MOVICENTRO DI COLLEGNO: RELAZIONE DI SINTESI

Sopralluogo del 09 settembre 2021

ESITI DEL CONTROLLO

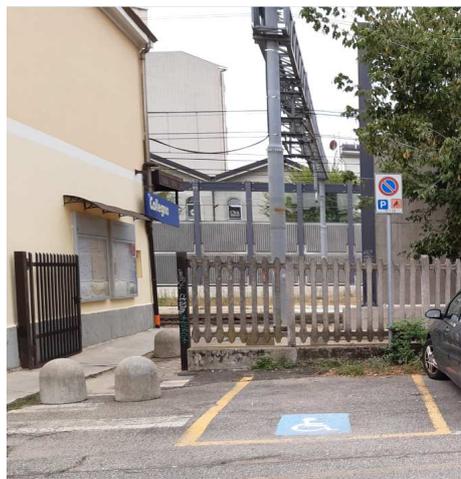
Su Via Giacinto Collegno sono presenti 6 parcheggi liberi e 2 stalli di sosta per persone con disabilità:

- uno vicino al vecchio ingresso dove è presente un cancello chiuso con catenaccio (per arrivare all'ingresso la persona disabile deve camminare sulle grate o sulla strada).^(Foto 1- e 8)
- Il secondo vicino all'attuale ingresso.

In entrambi i casi i panettoni in cemento ed il marciapiede in pessime condizioni rendono difficoltoso l'accesso al binario 1 da questi due stalli.^(foto 9)
